コスト縮減策の概要

平成 16 年 9 月 28 日

独立行政法人水資源機構中部支社

各工事における見直し(付替道路)

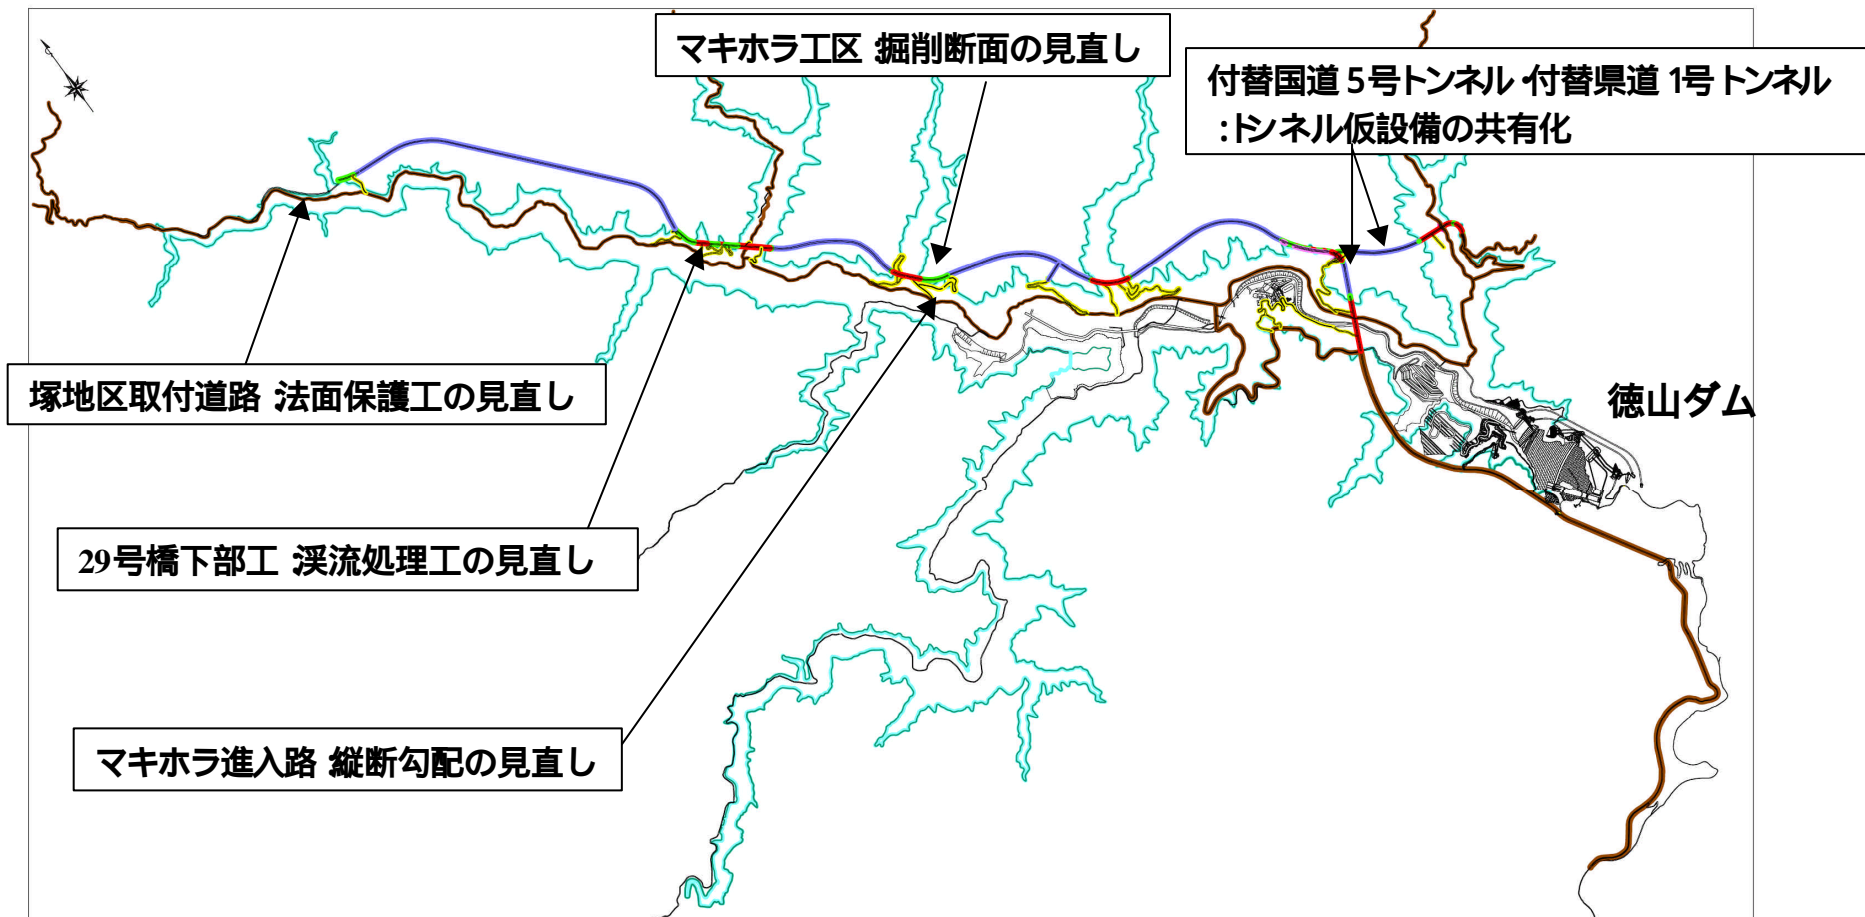
29号橋下部工 : 仮設である渓流処理について、暗渠工から開水路工に変更する。
マキホラ進入路 : 川側地山の標高を考慮し、進入路の縦断勾配を見直す。
塚地区取付道路 : 法面保護工について、人工張芝付二重ネットから人工張芝付一重ネットに変更する。
マキホラ工区 : 切土法面勾配について、1:1.0から1:0.7に変更する。
付替国道5号トンネル・付替県道1号トンネル : 両工事の工事工程を見直すことにより、トンネル仮設備を共有化する。

利水放流管管長の短縮

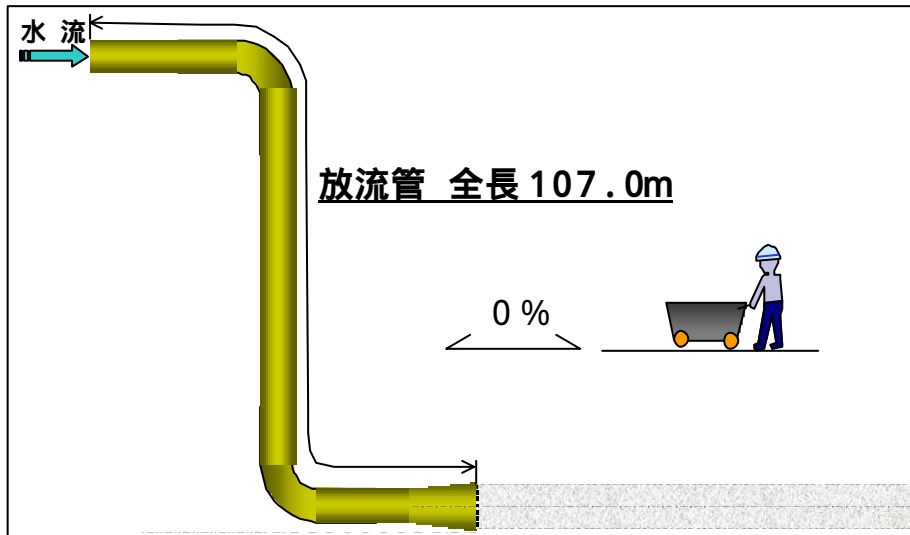
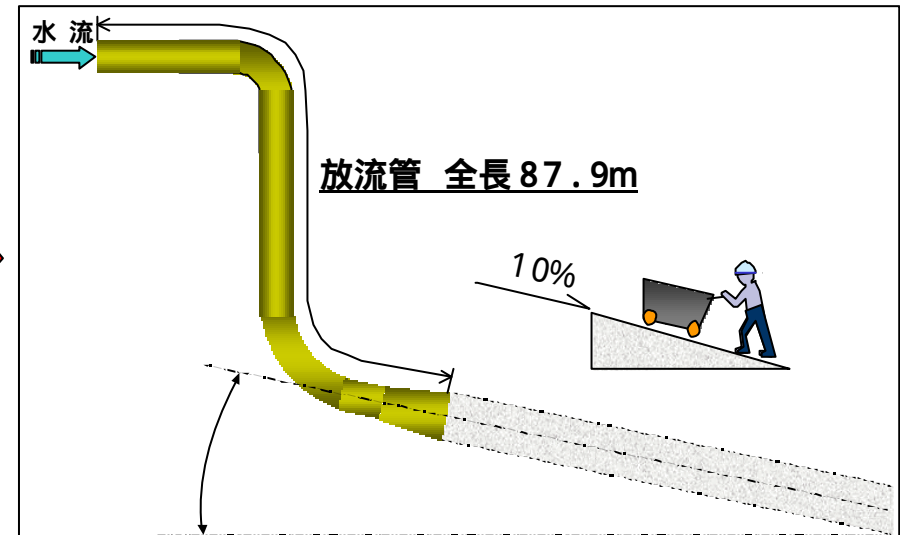
利水放流設備のコンクリート管部は、施工性、保守・管理の面から水平構造としていたが、施工性、保守・管理上の問題を検討した結果、傾斜構造に変更することによって保守・管理上の機能は保てると判断し、立坑部の放流管長と掘削長を短縮できる傾斜構造に変更し、利水放流管費の縮減を図る。

利水放流管材質の変更

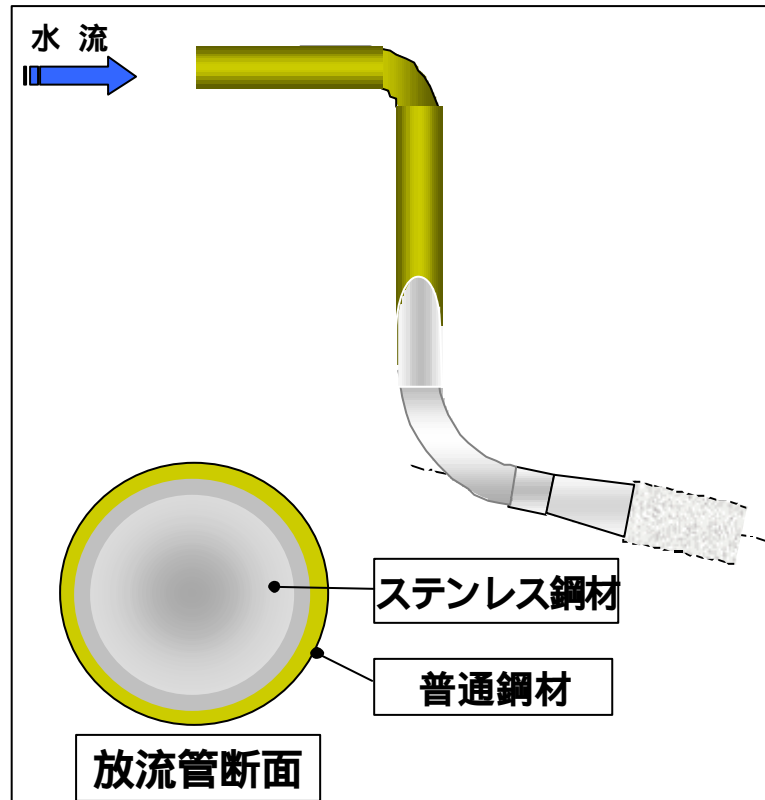
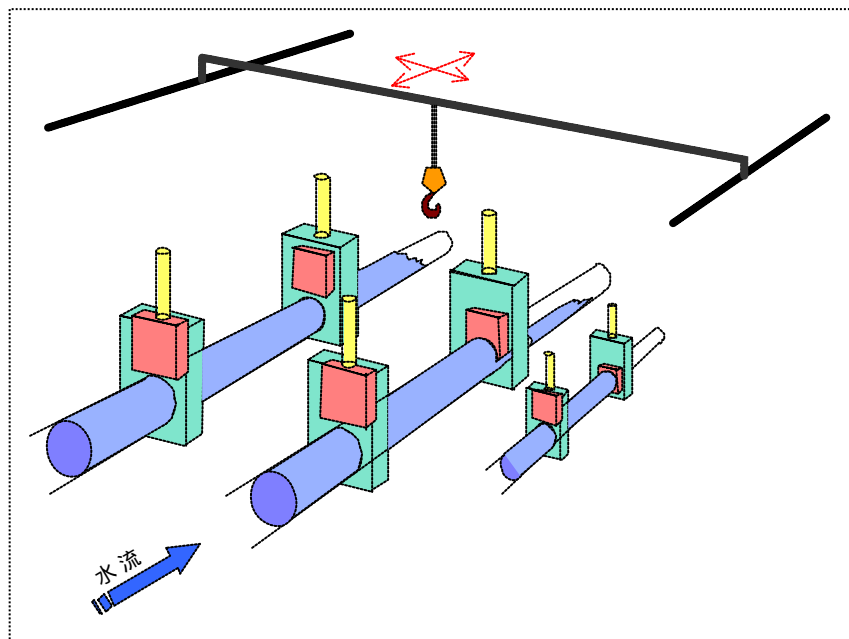
利水放流管の材質は、維持管理上の観点からステンレスクラッド鋼材で計画していたが、普通鋼材と塗装に変更することによる維持管理上の問題点について検討した結果、水中ロボットカメラ等を用いることにより対応することとして、普通鋼材と塗装に変更し、利水放流管費の縮減を図る。

ゲート操作室ゲート吊上設備の変更

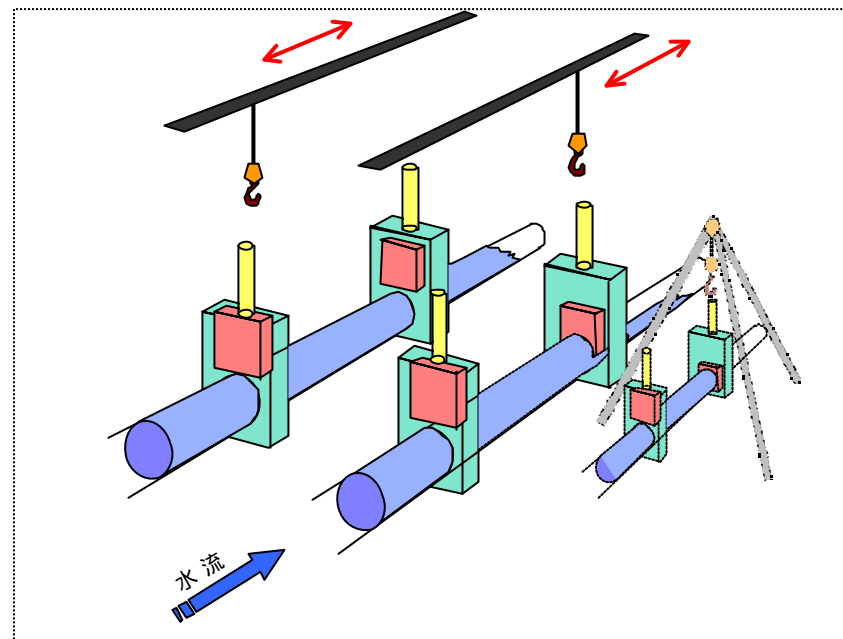
ゲート操作室のゲート吊上設備は横行 走行式クレーンで計画していたが、走行式クレーンに変更した場合の放流設備の設置・管理上の問題を検討した結果、走行式クレーンでカバーできない小規模なゲートについては人力・仮設等に対応することとして、走行式クレーンに変更し、ゲート操作室ゲート吊上設備費の縮減を図る。

ゲート操作室点検歩廊の変更

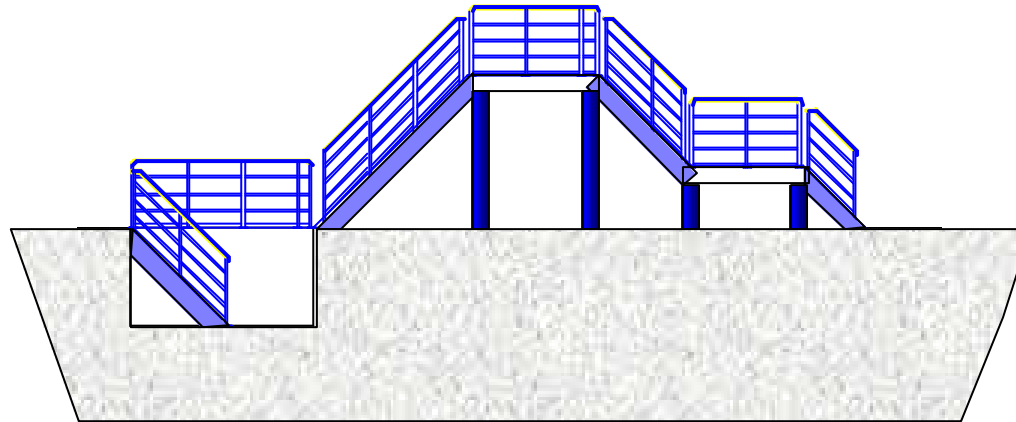
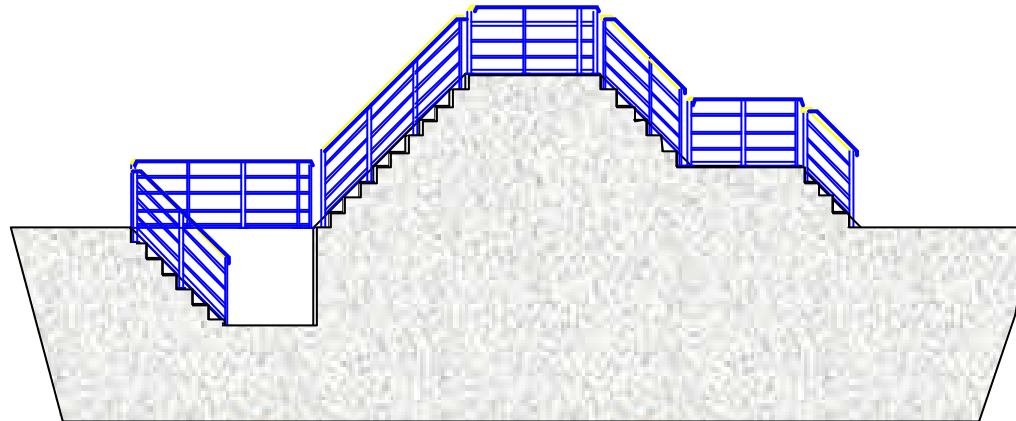
ゲート操作室の点検歩廊は、施工性を考慮して、鋼製で計画していたが、鋼製からコンクリート製に変更することに伴う保守・管理上の問題を検討した結果、より経済的なコンクリート製に変更し、点検歩廊費の縮減を図る。

利水・水位低下用放流設備油圧シリンダの小型化

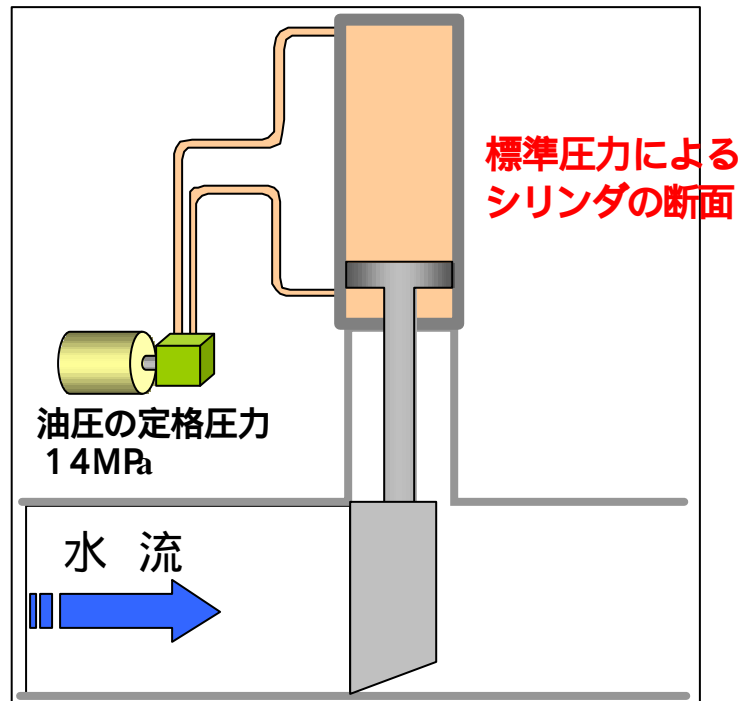
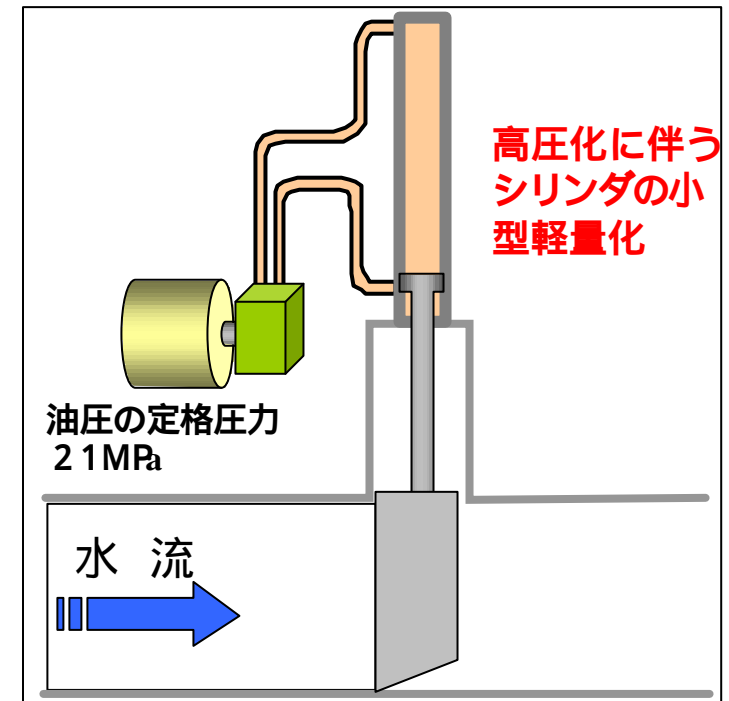
油圧式ゲート開閉装置の油圧の定格圧力は、14MPaで計画していたが、高圧化することによる油圧システム全体に係る影響検討、維持管理性の検討を行った結果、高圧化に伴う油圧シリンダの小型軽量化が可能と判断し、油圧式ゲート開閉装置費の縮減を図る。

利水・水位低下用放流設備副ゲート 休止装置の手動化

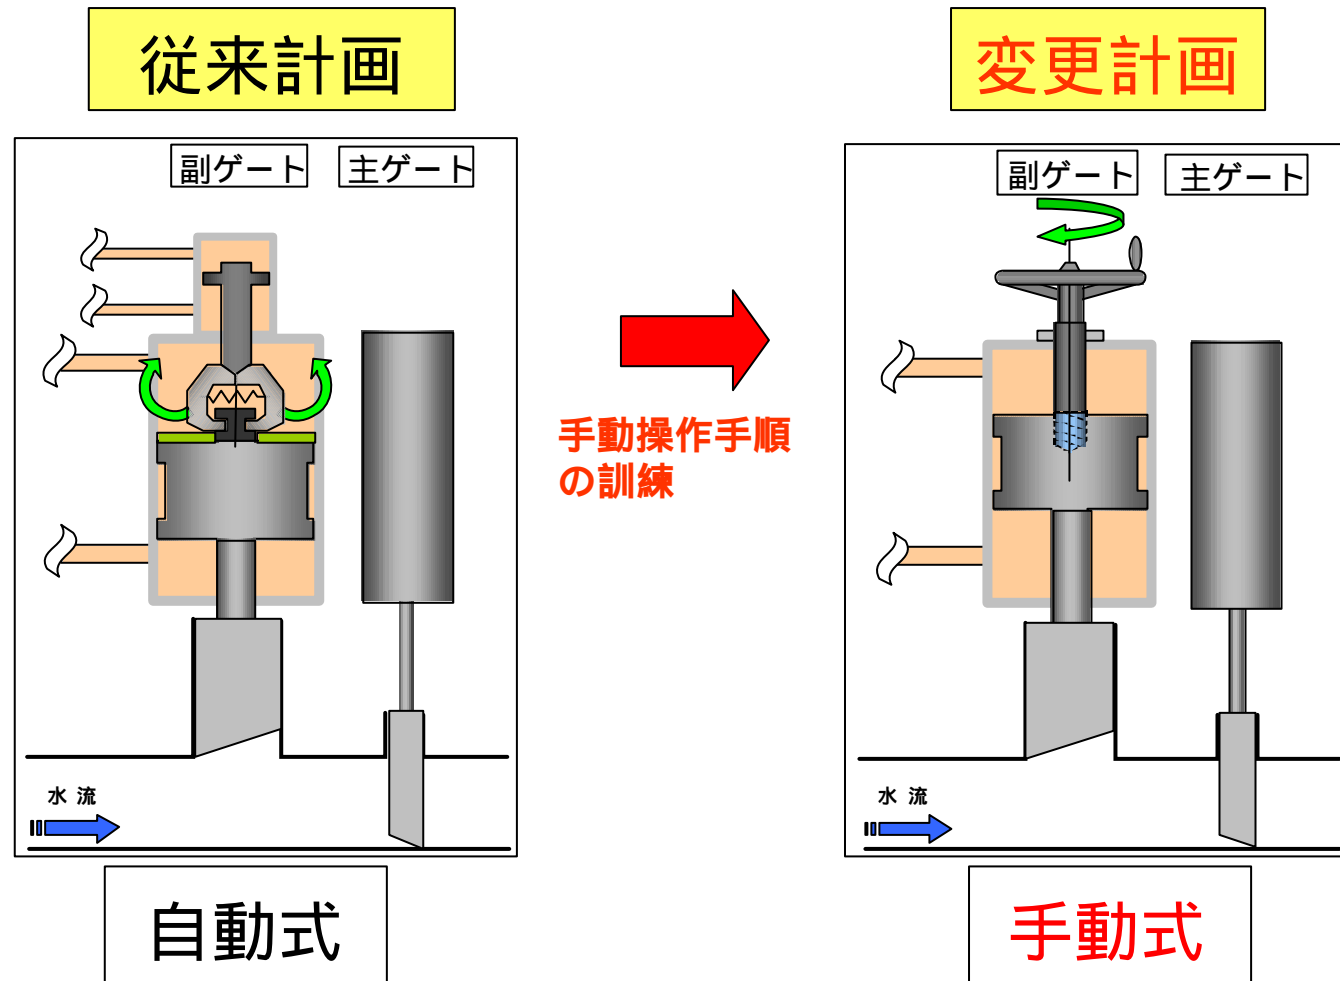
利水・水位低下用放流設備副ゲートの休止装置については、閉操作釦を押すことにより油圧で自動的に脱操作を行う自動式で計画していたが、副ゲートを操作する必要性が生じた場合には、直接手動操作で対応することに変更し、利水・水位低下用放流設備副ゲート費の縮減を図る。

利水・水位低下用放流設備ゲート開度計の変更

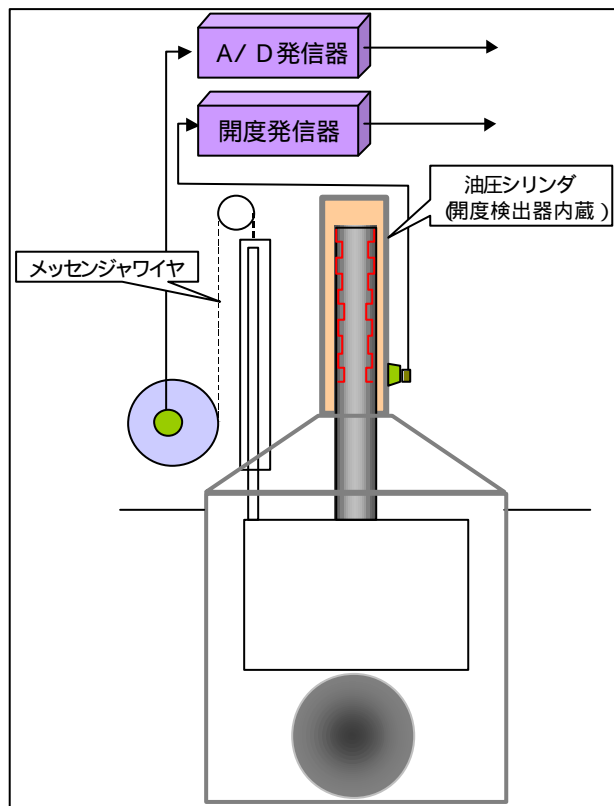
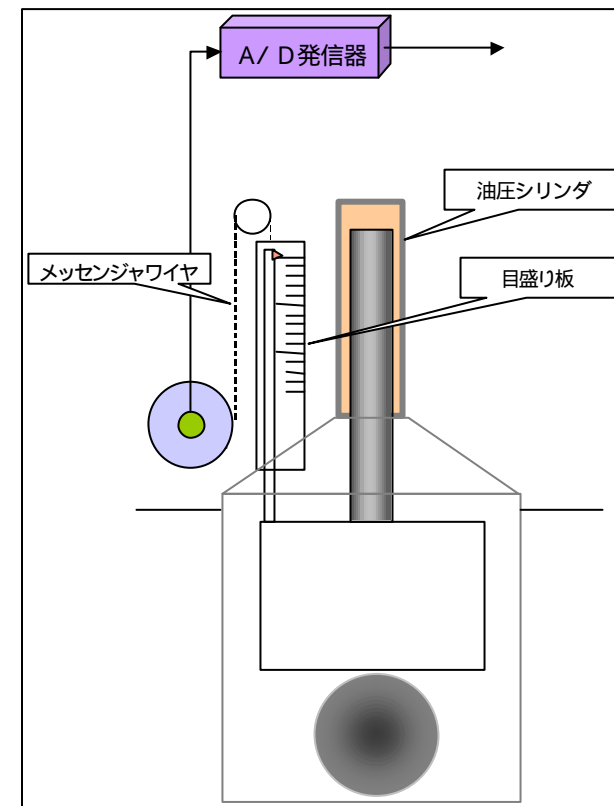
利水・水位低下用放流設備ゲートの開度計については、「油圧シリンダ内蔵式+メッセンジャワイヤ式」で完全二重化とする計画としていたが、機側において直読式開度計の開度により対応する操作手順とすることとして、「メッセンジャワイヤ式+直読式」方式に変更し、開度計費の縮減を図る。

利水・水位低下用放流設備空気弁材質の変更

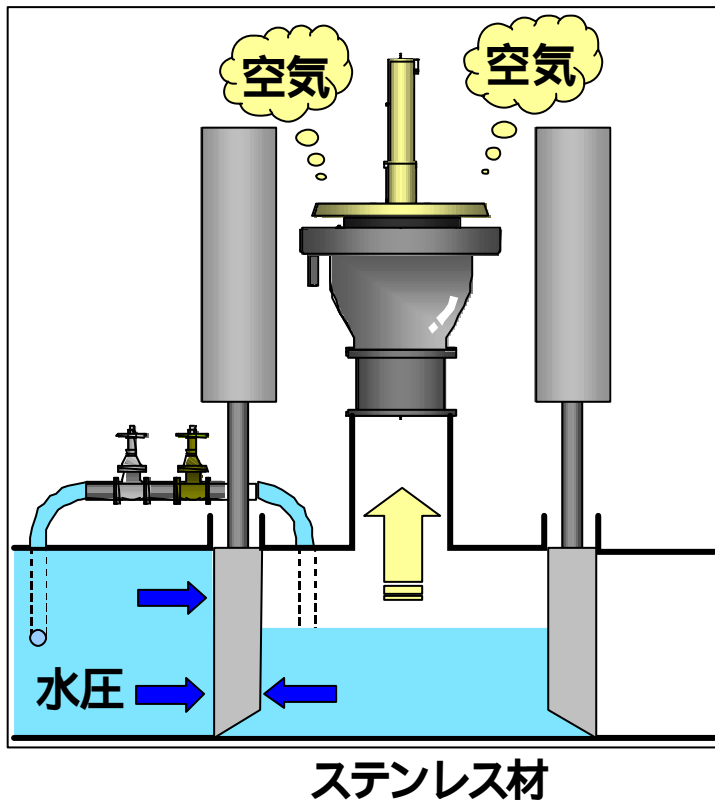
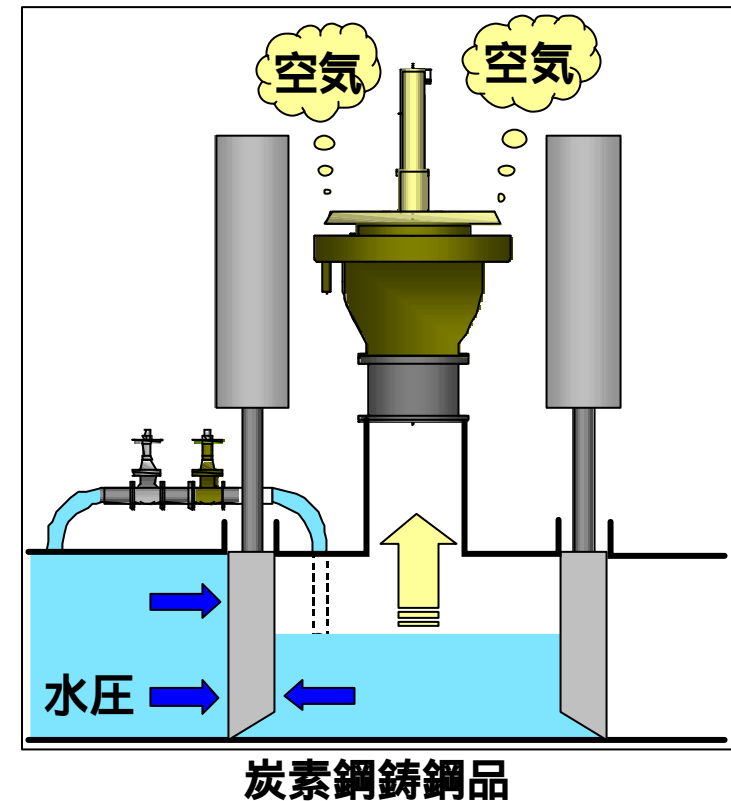
利水・水位低下用放流設備空気弁の材質は、ステンレス材で計画していたが、弁体以外の消耗部品の取替が必要であり、炭素鋼鑄鋼品とした場合の管理上の問題（長期的機能の確保、防食）について水資源機構内での実績等から検討した結果、消耗部品の取替に合わせて定期的な点検整備と補修塗装を実施することにより対応可能であると判断し、材質の変更による空気弁費の縮減を図る。

利水・水位低下用放流設備充水主バルブの手動化

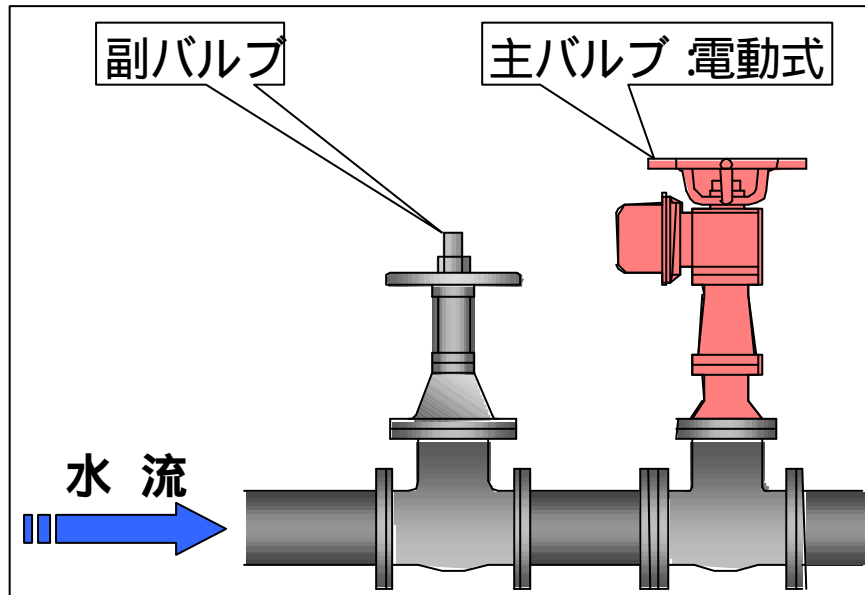
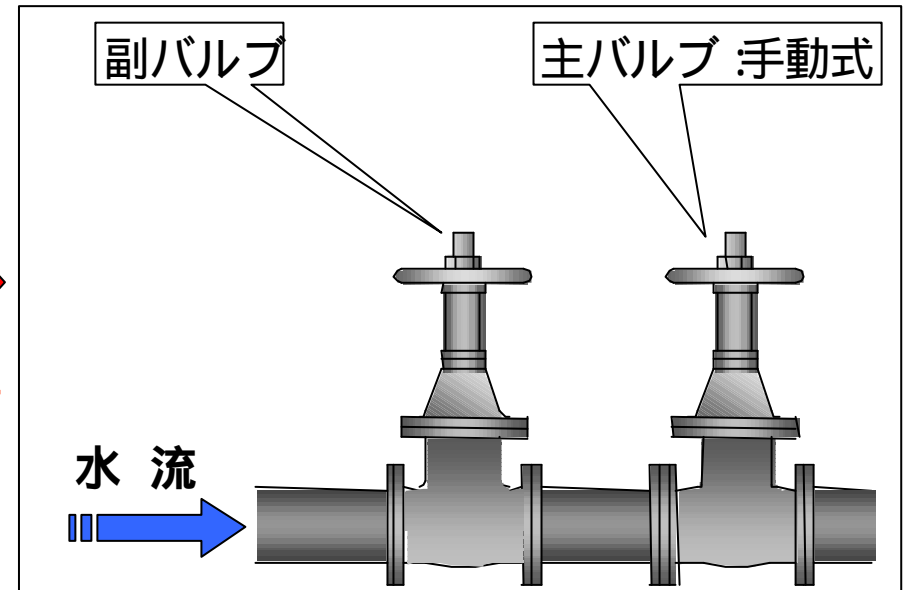
利水・水位低下用放流設備の充水主バルブの開閉方式は、電動式で計画していたが、電動式から手動式に変更した場合の充水時間の延長に伴う管理上の問題を検討した結果、充水操作には緊急性がないことから手動式に変更することとし、充水主バルブ費の縮減を図る。
